Bescheid

**über die Änderung und Ergänzung
der allgemeinen bauaufsichtlichen
Zulassung vom**

Z-17.1-935

**Mauerwerk aus UNIPOR-WH09 Planziegeln, UNIPOR-WH10 Planziegeln,
UNIPOR-WH08 CORISO Planziegeln und
UNIPOR-WH07 CORISO Planziegeln
im Dünnbettverfahren mit gedeckelter Lagerfuge**

Anlage 12
zur Allgemeinen
bauaufsichtlichen Zulassung
Z-17.1-935 vom 31. März 2006
Bescheid vom 6. November 2008

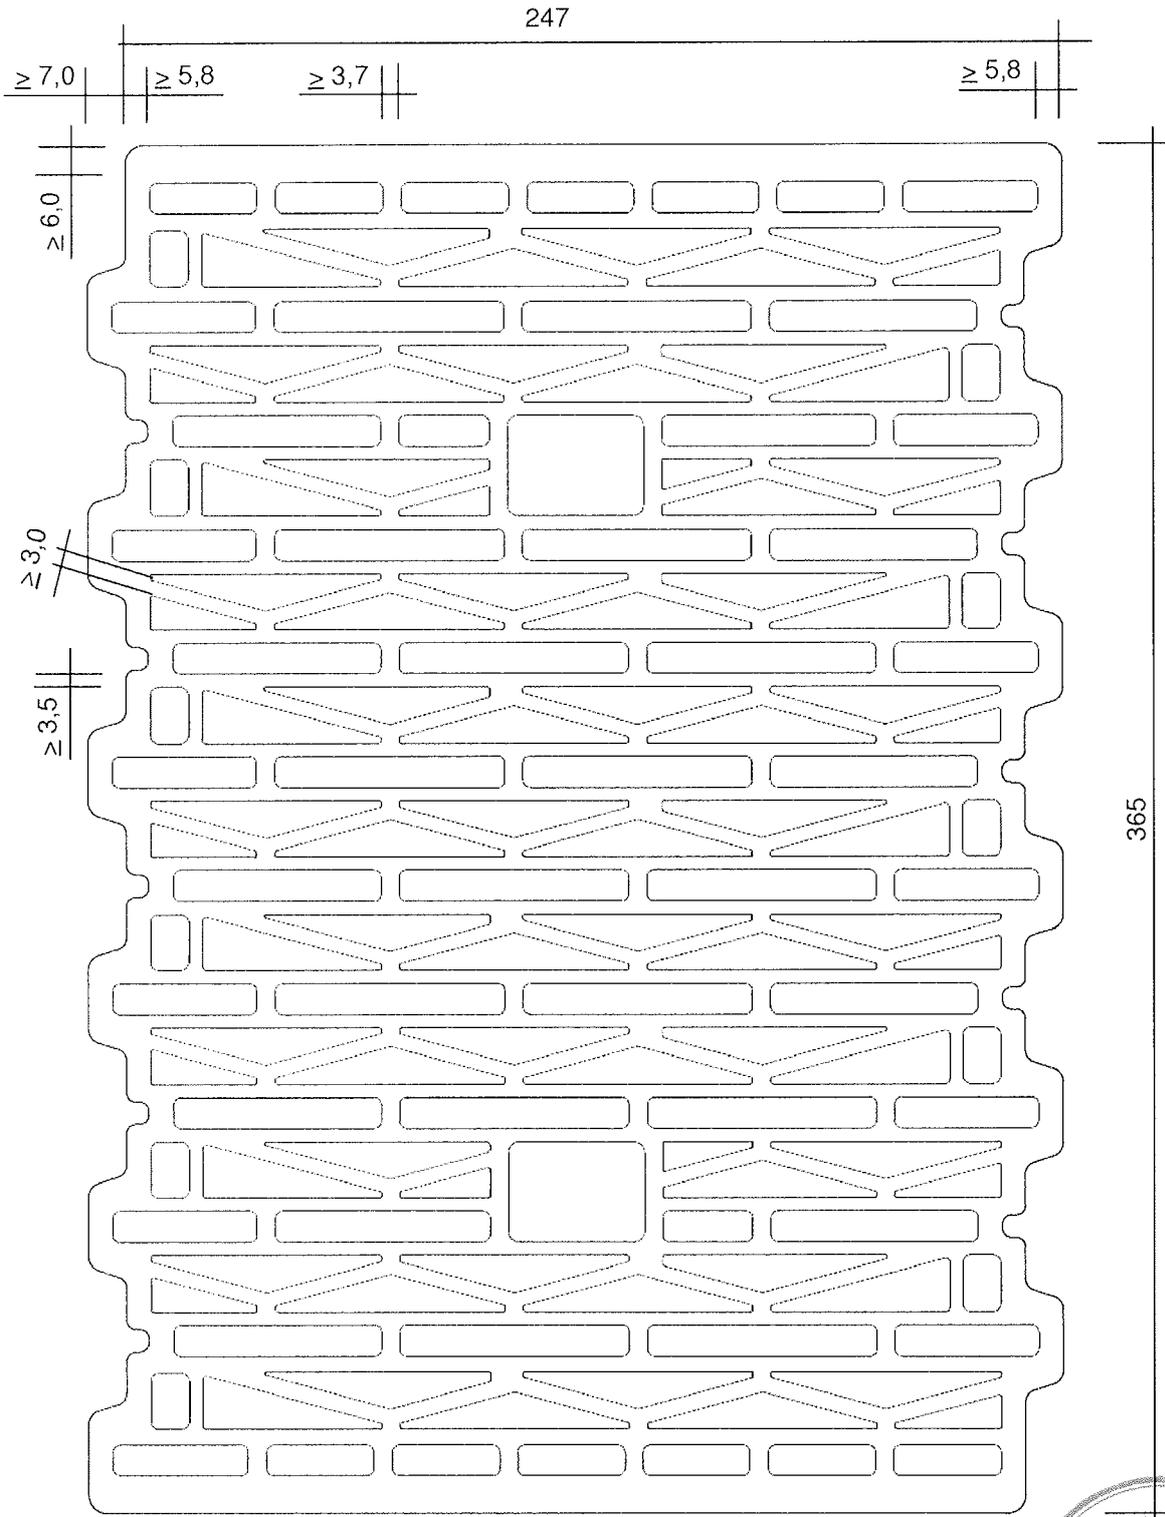
Im ersten Satz wird "Anlagen 1 bis 11" ersetzt durch "Anlagen 1 bis 15".

- Gesamtlochquerschnitt $\leq 60,0 \%$
- Lochform und Lochanordnung nach den Anlagen 1 bis 15
- Einzellochquerschnitt $\leq 6 \text{ cm}^2$
- kleinere Seitenlänge der Löcher $k \leq 9 \text{ mm}$

- Mindeststegdicken (siehe auch Anlagen 1 bis 15)
 - außen quer $\geq 5,8$ mm
 - außen längs $\geq 6,0$ mm
 - innen quer $\geq 3,7$ mm
 - innen diagonal $\geq 3,0$ mm
 - innen längs $\geq 3,5$ mm
- Stirnflächenausbildung nach den Anlagen 1 bis 15
- mögliche Grifflöcher nach Anlagen 10, 11 und 13, maximal 2 Grifflöcher ≤ 16 cm²; Planhochlochziegel UNIPOR-WH07 CORISO dürfen jedoch nur ohne Grifflöcher hergestellt werden.
